시정요구

제 목 경남 ○○~○○간 도로 확·포장공사 설계 부적정

기 관 명 경상남도

[그림] “방음벽 기초 표준도”

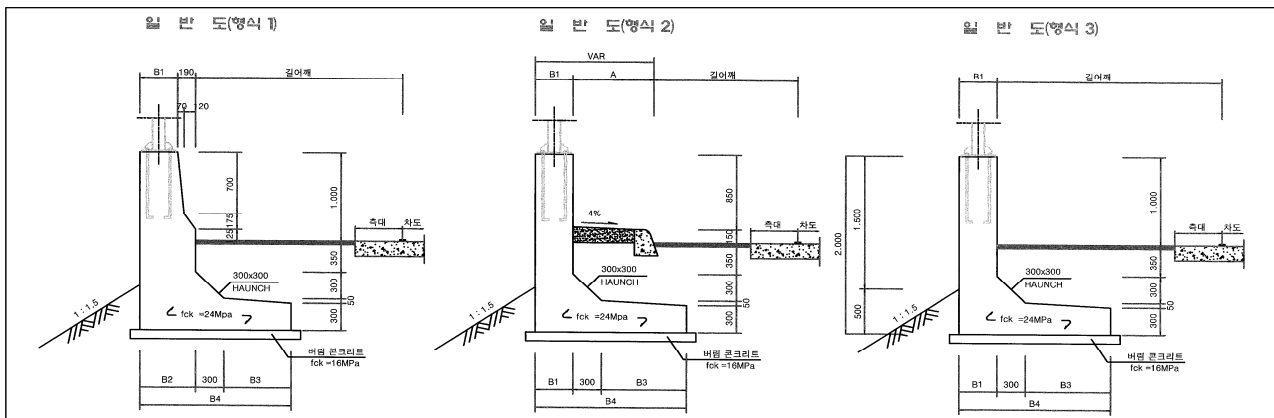
또한, 표준 풍하중 0.9kN/m²을 적용할 경우에는 방음벽 기초의 저판 폭 및 저판 두께는 [그림]과 같이 방음판 높이가 100cm~200cm일 때, 저판 폭 100cm 저판 두께 40cm로, 방음판 높이가 300cm일 때 저판 폭 150cm 저판 두께 40cm로 설치하도록 되어 있는 등 방음판 높이에 따라 방음벽 기초 단면의 규격을 규정하고 있다.

경상남도 남해군 ○○~○○간 도로확·포장공사 등에서는 아래 [표]과 같이 위 표준도의 규격(저판 폭 120cm, 저판 두께 40cm) 기준보다 저판 폭 280cm, 저판 두께 50cm로 더 크게 설계하여 20,000천원 상당이 과다하게 설계되어 있으며

방음벽 기초단면 등 과다 설계된 92백만원에 대해서는 「지방자치단체를 당사자로 하는 계약에 관한 법률」 등에 따라 설계변경 등을 검토하여 조치하시기 바랍니다.
